TRANS/WP.29/GRSP/2001/23
20 septembre 2001

PROPOSITION DE PROJET DE SÉRIE 05 D'AMENDEMENTS
AU RÈGLEMENT N° 16
(Ceintures de sécurité)

Communication des experts de l'Espagne et du Japon

Données et tableau correspondant au paragraphe 6.2.5.4. Basculement du mannequin de 45° vers l'avant.

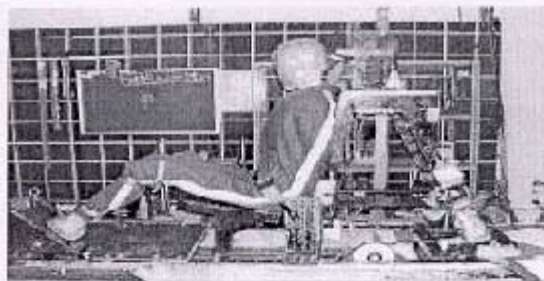
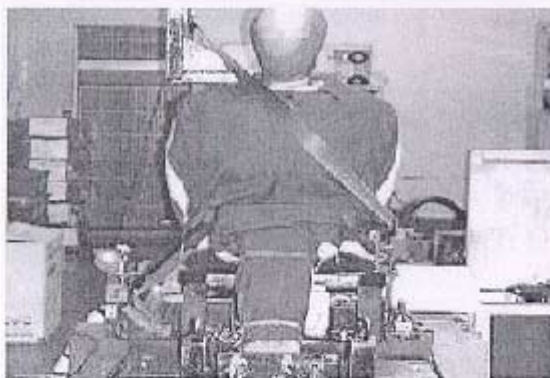
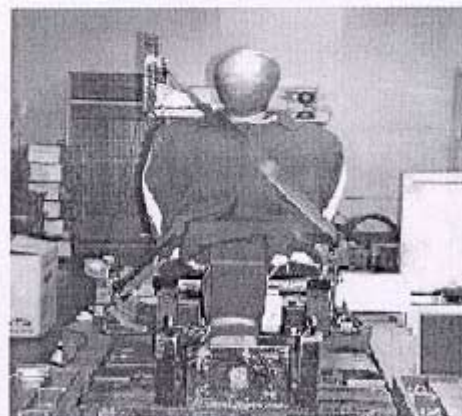
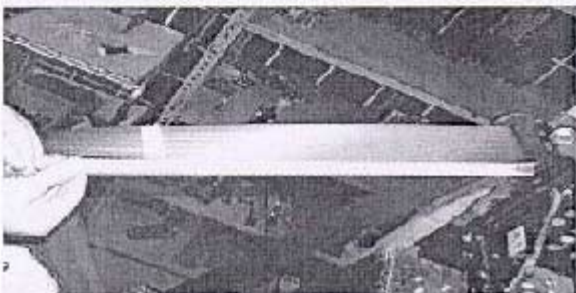
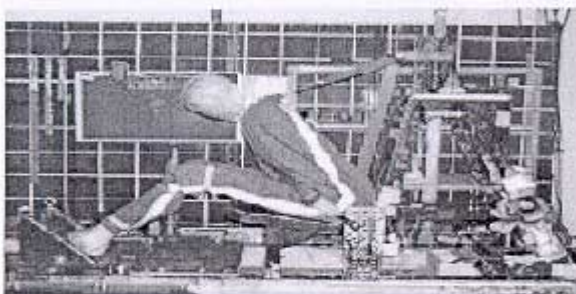
En outre, on a modifié la procédure adoptée en remplaçant «le mannequin est basculé de 45° vers l'avant» par «le mannequin en position assise est basculé vers l'avant jusqu'à ce que la sangle soit déroulée de l'enrouleur sur 350 mm» parce que l'angle de basculement n'est pas facile à mesurer sur le mannequin. À en juger par les résultats de nos essais, le déroulement de la sangle sur 350 mm suffit pour obtenir l'équivalent d'un basculement de 45° du mannequin (voir les données de référence jointes).

Il est difficile de déterminer le point de référence de l'angle de basculement du mannequin. Ceci est dû au fait que la partie avant du thorax est de forme sphérique et que le dos placé contre le siège empêche la mise en place d'inclinomètres. La procédure n'est donc pas effectuée dans des conditions stables.

On voit dans le tableau que la longueur de sangle déroulée est inférieure à 350 mm pour tous les modèles de véhicules. C'est donc cette longueur qu'il convient de retenir.
